MOX燃料加工施設 燃料加工建屋の鉄筋健全性 追加説明資料

2021年 2月 24日

日本原燃株式会社

【2021年2月8日面談におけるコメント一覧】

図1 径測定結果順位(D35、最小径)

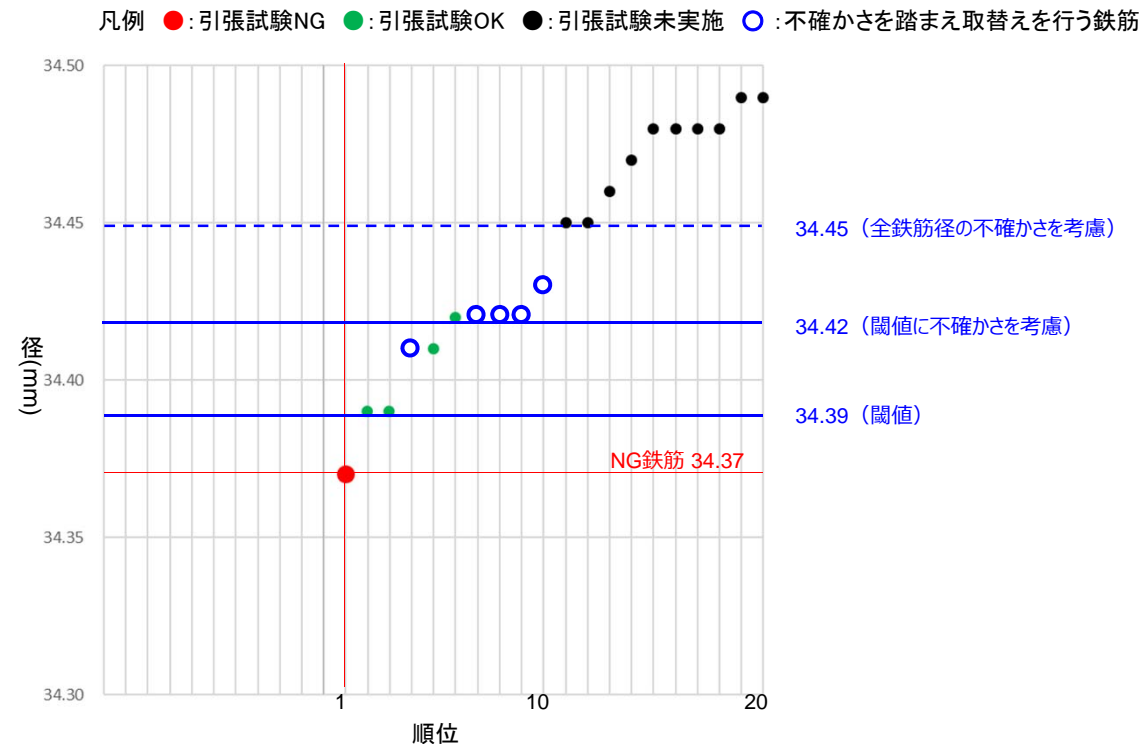
D35の引張試験の結果、健全であると評価した最小鉄筋径は、34.39mmとしているが、測定値の不確かさを考慮した考察を行うこと。

- 引張試験で求められた「径の閾値」や「全ての鉄筋の径」に対して測定値の不確かさとして、径の計測器の精度($\pm 0.03\text{mm}$)を以下のように考慮する。
 - 閾値が厳しくなるように 0.03mm プラスして、測定値の不確かさを考慮した際の閾値を「 34.42mm 」とする。
 - 更に「全ての鉄筋の径」に対して測定値の不確かさを評価の厳しい側に考慮し、全て 0.03mm マイナスさせたことに相当する閾値は 0.03mm プラスした「 34.45mm 」となる。
- 不確かさを考慮した際に閾値を下回る5本の鉄筋についても、引張試験の結果との整合性から考えると、伸びの性能を確保していると思われるが、念のため取替を行うものとする。

図3 鉄筋径と根元部減少率の相互作用

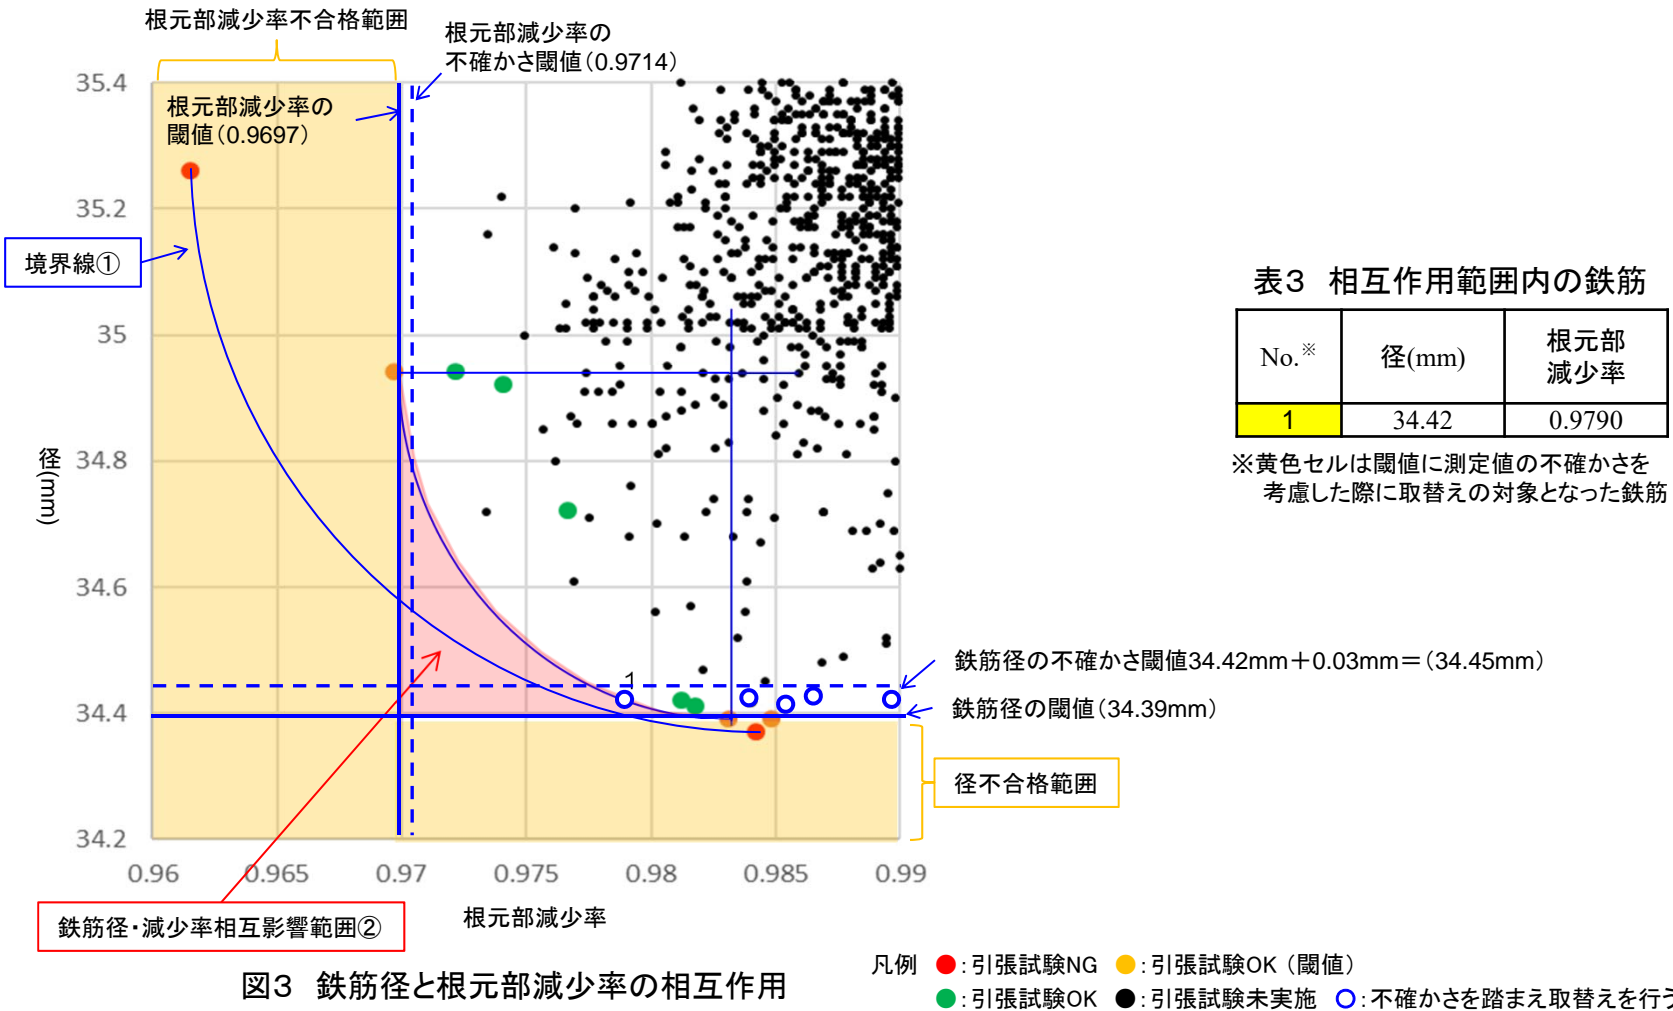
D35の引張試験の結果、JIS規格値の「伸び」を満足しなかった鉄筋は、径が34.37mmで根元部減少率が0.9842と根元部減少率が0.9615で径が35.26mmであったことから、径が35.26mm以下で根元部減少率が0.9842以下の範囲にある鉄筋の健全性について検討すること。

- ① 「鉄筋径」と「根元部減少率」が相互に影響する範囲として、径が35.26mm以下で根元部減少率が0.9842以下の範囲の境界を引張試験がNGとなった2点が接する円弧で次頁に示す。
(境界線①)
- ② また、先の引張試験結果より求められた「鉄筋径」と「根元部減少率」の閾値に接する円弧と「鉄筋径の閾値」と「根元部減少率の閾値」に囲まれた範囲を相互に影響する範囲として次頁に示す。(相互影響範囲②)
- ③ 「鉄筋径」と「根元部減少率」は伸びの性能低下に影響する原理が異なることから明確な相関関係は無いものと思われるが、ここでは伸びの性能に相互に影響が生ずる範囲を上記②の範囲と仮定して検討を行う。

引張試験で伸びを満足していた鉄筋は「相互影響範囲」の外にあった。また、1本の鉄筋を除きその他の鉄筋も「相互影響範囲」の外にある。

なお、「相互影響範囲」内にあった1本の鉄筋は、先に閾値に測定値の不確かさを考慮した際に取替えの対象とした鉄筋である。
